**DOCUMENTO BORRADOR DE PLAN RELATIVO A:
MODIFICACIÓN PUNTUAL NU/6-2023-80 DEL P.G.O.U. DE BENICÀSSIM
APROBADO DEFINITIVAMENTE EL 28 DE JUNIO DE 1994.**

Regulación de la **altura de cornisa** en:

- **Zona de calificación EDA 1 y EDA 2.** Afecta a los artículos 6.20.3, 6.20.6.1.a, 6.21.3 y 6.21.6.1.a
- **Zona de calificación UFA. para el ámbito situado entre la avenida Ferrandis Salvador y el dominio público marítimo terrestre.** Afecta al último párrafo del artículo.6.26.2.

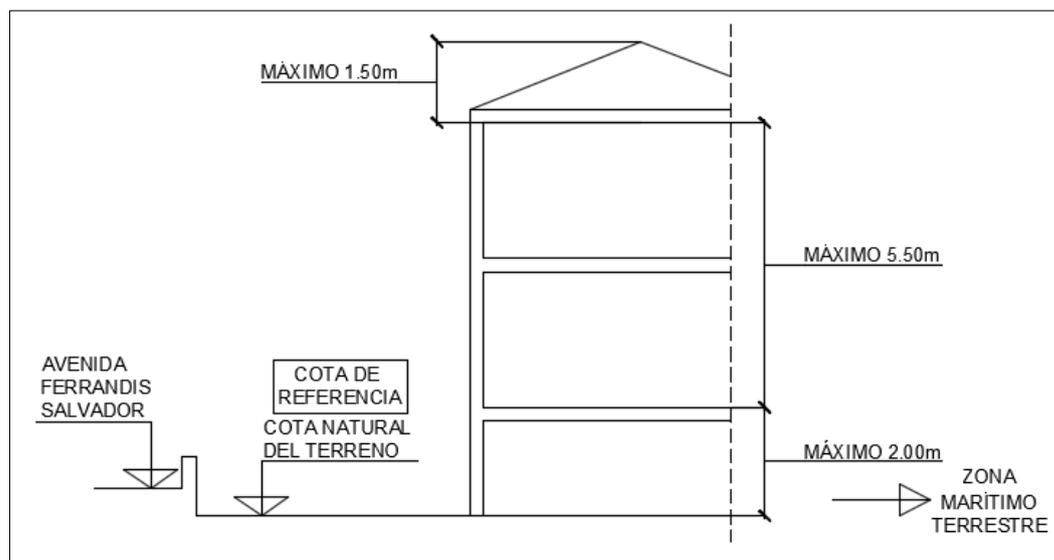
a) Cubiertas inclinadas cuyas vertientes no podrán sobrepasar los planos que, conteniendo una línea situada en las aristas de altura de cornisa máxima del edificio en fachadas (se plantea la máxima teórica, no la proyectada), formen una

pendiente de entre el 25% y el 50%. La cumbrera no podrá situarse a más de 4,00 m sobre la altura de cornisa máxima teórica. Cada faldón se resolverá como máximo mediante dos planos de pendiente, cada uno de ellos, no inferior al 25% ni superior al 50%, como ya ha quedado dicho, admitiéndose por tanto cubiertas amansardadas. Por encima de los faldones de cubierta no se admite ningún cuerpo de edificación (salvo lo que se establece en el artículo 5.43 apartado 3 y lo que se expresa a continuación)."

“Problemática en el caso de UFA¹ en primera línea

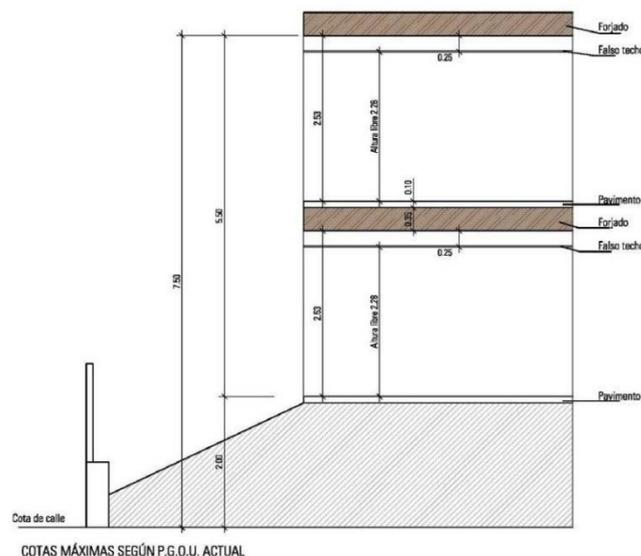
Según el art. 6.26.2 del Plan General de Ordenación Urbana, la altura máxima de cornisa en la Avenida Ferrandis Salvador medida desde suelo hasta la cara inferior del último forjado es de sólo 5,50m (tal y como se explica en el croquis adjunto).

La medida es claramente insuficiente teniendo en cuenta que:

1. Según el art. 3 de la normativa autonómica de diseño y calidad DC-09, la mínima altura libre de planta será de 2,50m.

2. El Documento Básico HE de Ahorro de energía establece unos criterios que obligan a la renovación de aire y recuperación de calor que requiere una serie de conductos. Estos requerimientos se harán aún más insalvables en cuanto entre en vigor el nuevo documento DB-HE donde se obligue a que todos los edificios sean de consumo de energía casi nulo.

Conviene aclarar, con respecto al esquema aportado por el colectivo, que **se parte de un error en la aplicación de la normativa de la zona UFA: la altura de cornisa se mide desde la cota de referencia, la cual se sitúa en la cota de planta que tenga la consideración de planta baja**². Por otra parte esta planta baja no podrá elevarse más de 2 metros de altura sobre la rasante natural del terreno³. En el **esquema presentado** se acota equivocadamente los 2 metros desde la Avda Ferrandis Salvador, atribuyendo a este vial el emplazamiento de la cota de referencia.

Esquema 1 construcciones por encima altura cornisa

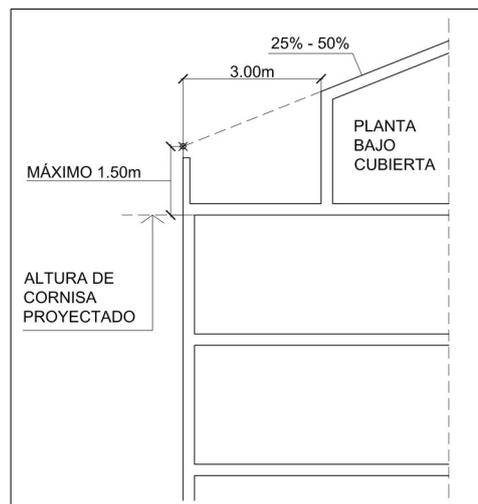
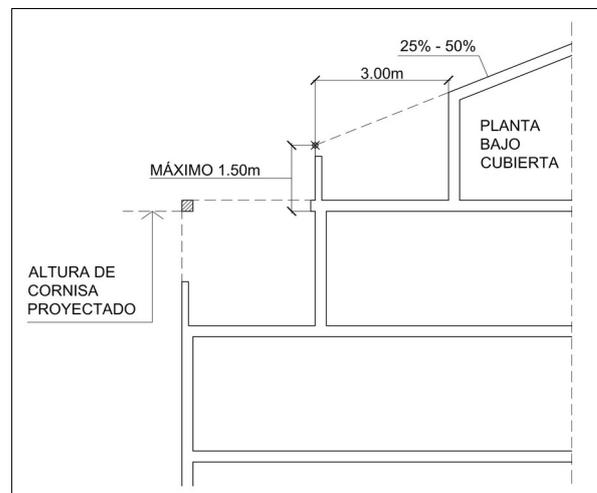
Por otra parte, tal y como se señaló en el informe de fecha 29/11/2022, esta nueva altura de cornisa afectará a la **regulación prevista para la planta situada sobre dicha altura de cornisa** definida en la modificación puntual del PGOU n.º 33⁴ (anteriormente sobre la altura de cornisa sólo se permitían las cubiertas de ascensor y escalera, y las instalaciones, principalmente). La nueva altura de cornisa planteada permitiría incrementar la superficie edificable sobre la **altura de cornisa**, eliminando o

reduciendo la necesidad de diseñar terrazas o retiros para cumplir la envolvente máxima.

Para evitar ese efecto “secundaria” no deseado se propone modificar la redacción de los artículos **6.20.6.1.a y artículo 6.21.6.1.a referidos a las zonas EDA1 y EDA 2**, respectivamente, con un texto como el que sigue

a) Cubiertas inclinadas cuyas vertientes no podrán sobrepasar los planos que, conteniendo una línea situada 150 cm por encima de las aristas de la altura de cornisa proyectada del edificio en fachadas, formen una pendiente de entre el 25% y el 50%. La cumbre no podrá situarse a más de 4,00 m sobre la altura de cornisa proyectada. Cada faldón se resolverá como máximo mediante dos planos de pendiente, cada uno de ellos, no inferior al 25% ni superior al 50%, como ya ha quedado dicho, admitiéndose por tanto cubiertas amansardadas. Por encima de los faldones de cubierta no se admite ningún cuerpo de edificación (salvo lo que se establece en el artículo 5.43 apartado 3 y lo que se expresa a continuación).

En cualquier caso estas construcciones deberán separarse al menos 3 metros del plano de fachada del edificio (esta exigencia no será de aplicación al casetón de ascensor y escalera, pero si a cualquier otro elemento o espacio comunitario o privativo que se diseñe)

A los efectos de este apartado se considera plano de fachada al plano vertical principal de cada paramento exterior del inmueble, no considerando los salientes o recercados que se proyecten, las pérgolas, las estructuras exentas y otros elementos ornamentales. Si la edificación se proyecta escalonada o presenta retranqueos en planta se tomará el plano de fachada de la última planta situada bajo la altura de cornisa.”

Esquema 1 altura cornisa área calificada UFA comprendida entre la Avenida Ferrandis Salvador y la línea de dominio público marítimo terrestre

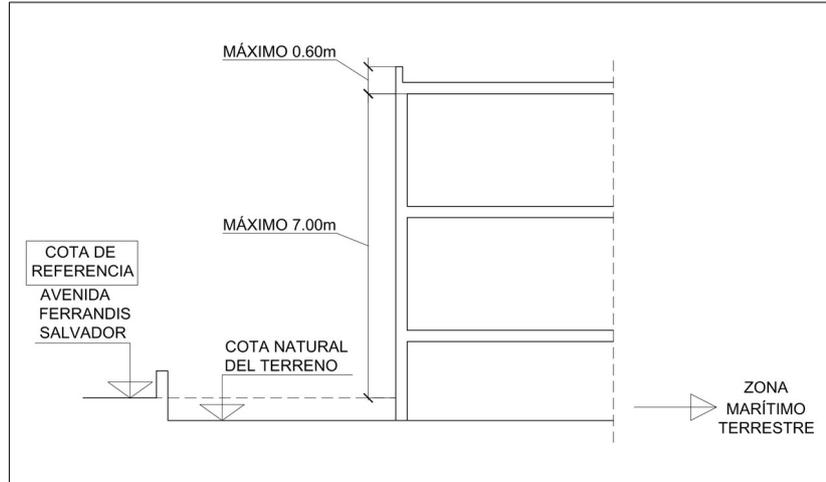
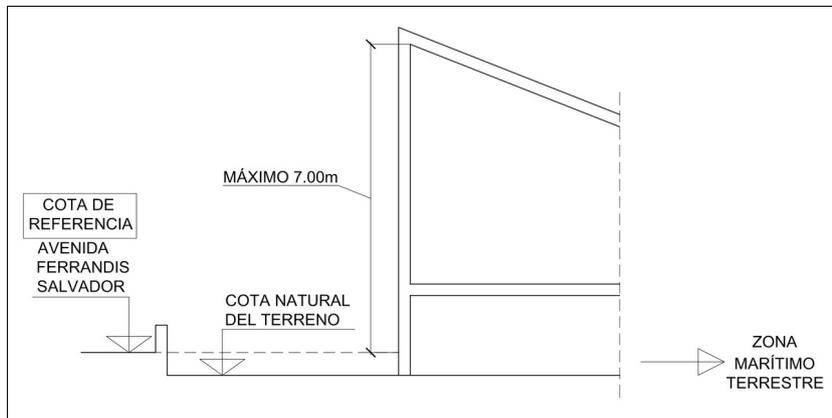
La **nueva propuesta** consiste en plantear el plano de la **cota de referencia en la avenida Ferrandis Salvador** en el frente de la parcela y permitir una altura de cornisa de 7,00 metros. Esto permitiría elevar ligeramente el plano de planta baja sobre la cota de la avenida Ferrandis Salvador y disponer de suficiente altura para proyectar las dos plantas previstas.

Por otra parte no se considera necesaria la ejecución de cubiertas inclinadas por encima de esa altura de cornisa con alturas de cumbre de hasta 1,50 metros, tal y como permite la normativa vigente. Esta nueva determinación supondrá la reducción de la altura total de las construcciones.

“La altura máxima de cornisa en el área calificada UFA comprendida entre la Avenida Ferrandis Salvador y la línea de dominio público marítimo terrestre, será de 7,00 metros medidos desde el punto medio de la fachada de la parcela en la alineación de la avenida Ferrandis salvador a la que da frente. El número máximo de plantas será de dos sobre rasante.

No se permiten en esta área cubiertas inclinadas sobre al altura de cornisa del edificio, salvo lo señalado en el punto a) siguiente.

- a) La **cubiertas planas y las cubiertas inclinadas** en las que la cara inferior de la parte más elevada de la misma no sobrepase la altura máxima de cornisa (**ver esquema**)*

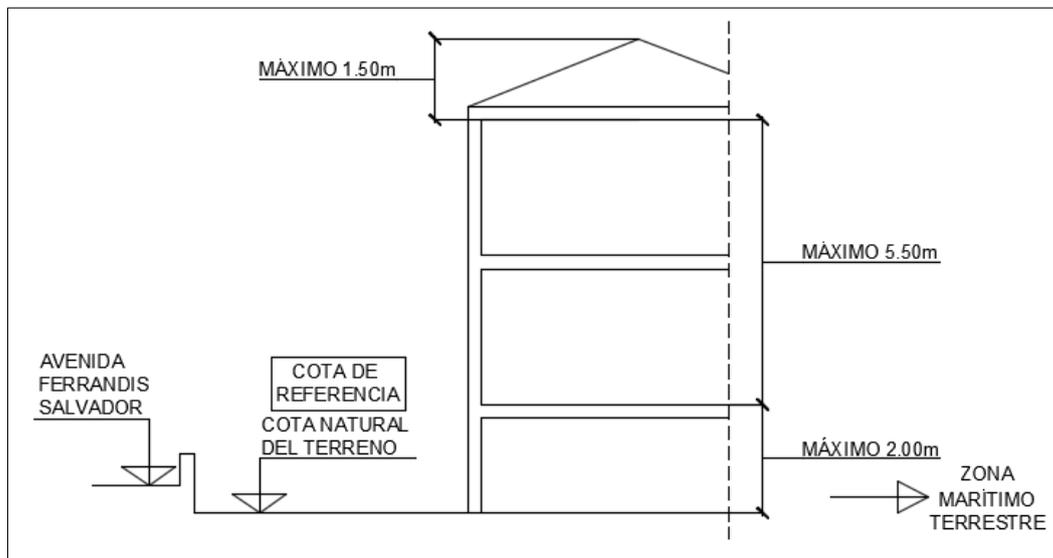
Dado que esta nueva altura de cornisa afectará a **la regulación prevista para la planta situada sobre dicha altura de cornisa** definida en la modificación puntual del PGOU n.º 33, se propone la modificación del artículo 6.20.6.1.a y el artículo 6.21.6.1.a referidos a las zonas EDA1 y EDA 2, respectivamente, con un texto como el que sigue:

a) Cubiertas inclinadas cuyas vertientes no podrán sobrepasar los planos que, conteniendo una línea situada 150 cm por encima de las aristas de la altura de cornisa proyectada del edificio en fachadas, formen una pendiente de entre el 25% y el 50%. La cumbre no podrá situarse a más de 4,00 m sobre la altura de cornisa proyectada. Cada faldón se resolverá como máximo mediante dos planos de pendiente, cada uno de ellos, no inferior al 25% ni superior al 50%, como ya ha quedado dicho, admitiéndose por tanto cubiertas amansardadas. Por encima de los faldones de cubierta no se admite ningún cuerpo

de edificación (salvo lo que se establece en el artículo 5.43 apartado 3⁵ y lo que se expresa a continuación).

En cualquier caso estas construcciones deberán separarse al menos 3 metros del plano de fachada del edificio (esta exigencia no será de aplicación al casetón de ascensor y escalera, pero sí a cualquier otro elemento o espacio comunitario o privativo que se diseñe)

Alternativa II, posible regulación de la altura de cornisa modificada

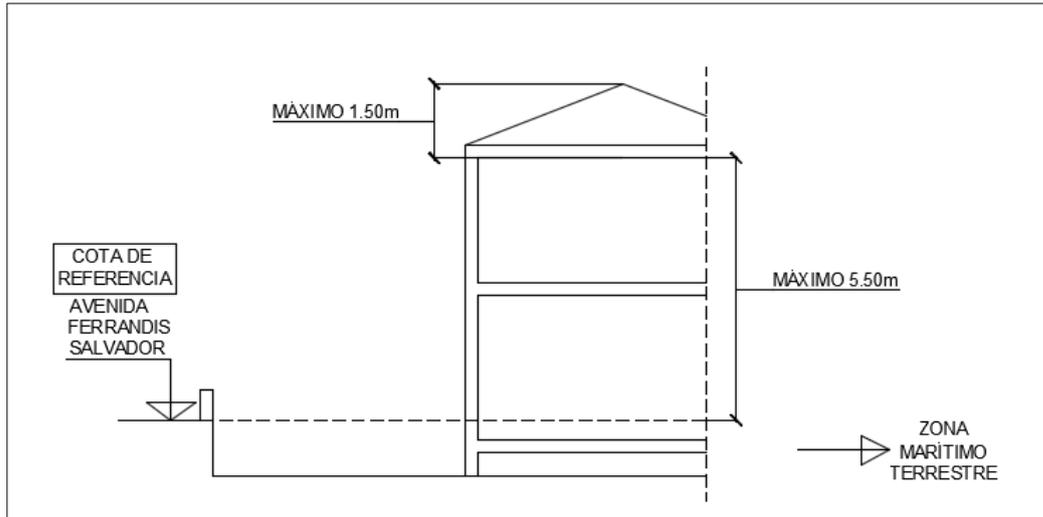
Se podría **plantear el plano de la cota de referencia en la avenida Ferrandis Salvador** en el frente de la parcela, de forma que pueda libremente el proyectista establecer una cota inferior a la misma para la planta baja de la edificación⁶.

De esta forma, a modo de ejemplo, si la planta baja se situara en una cota de -40 cm⁷ medida desde la cota de la Avenida Ferrandis Salvador, el proyectista dispondría de una magnitud de 5,90 cm de altura máxima entre el suelo de la planta baja y la cara inferior del techo de la planta primera.

Sin embargo esta alternativa obliga a plantear el plano de planta baja a un nivel inferior al de la vía pública a la que da frente, generando problemas de accesibilidad, drenajes, evacuación de aguas, escorrentías, etc.

Alternativa III, posible regulación de la altura de cornisa modificada

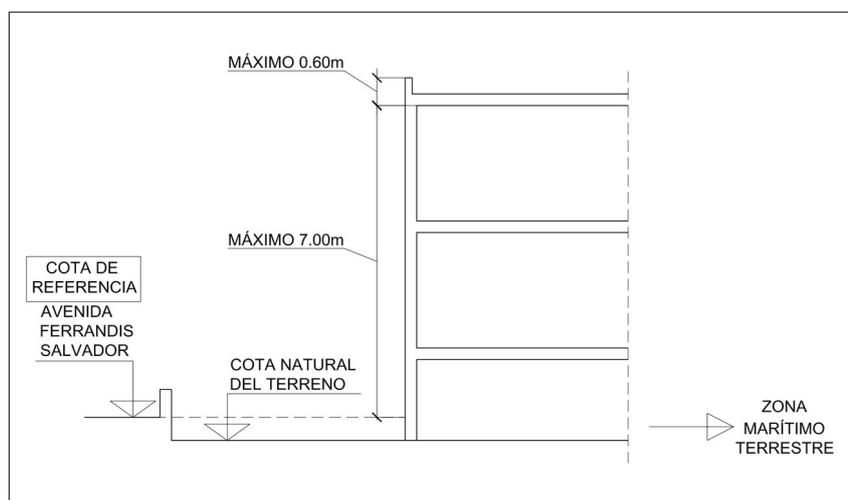
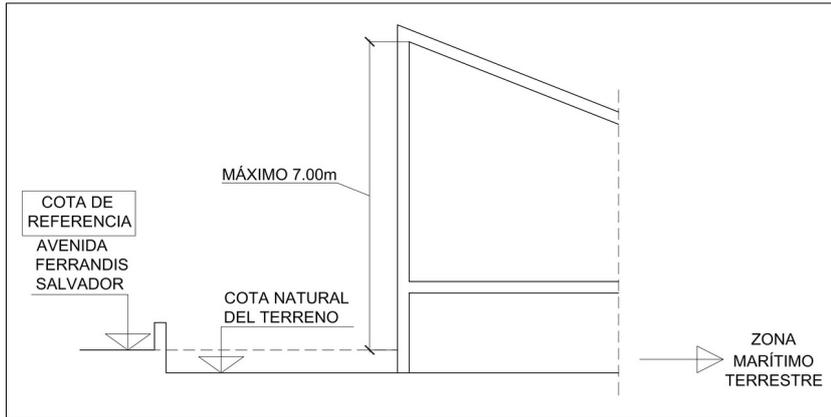
En la práctica, esta propuesta de regulación podría elevar la altura de las nuevas edificaciones que se proyecten en la zona, ya que normalmente estos inmuebles disponen la planta baja en una cota similar a la de la acera, lo que da lugar a una altura de cornisa de 5,50 metros medidos desde la avenida Ferrandis Salvador. Con la propuesta las construcciones elevarían su altura de cornisa hasta 7,00 metros de altura medidos desde la vía pública.

No obstante, para reducir este efecto, se limitan las construcciones que se sitúen por encima de la altura de cornisa impidiendo la construcción de cubiertas inclinadas sobre la misma. Asimismo se definen con detalle los elementos que pueden construirse por encima de la altura de cornisa acotando su altura.

“La altura máxima de cornisa en el área calificada UFA comprendida entre la Avenida Ferrandis Salvador y la línea de dominio público marítimo terrestre, será de 7,00 metros medidos desde el punto medio de la fachada de la parcela en la alineación de la avenida Ferrandis Salvador a la que da frente. El número máximo de plantas será de dos sobre rasante.”

a) **La cubiertas planas y las cubiertas inclinadas** en las que la cara inferior de la parte más elevada de la misma no sobrepase la altura máxima de cornisa (ver esquema)
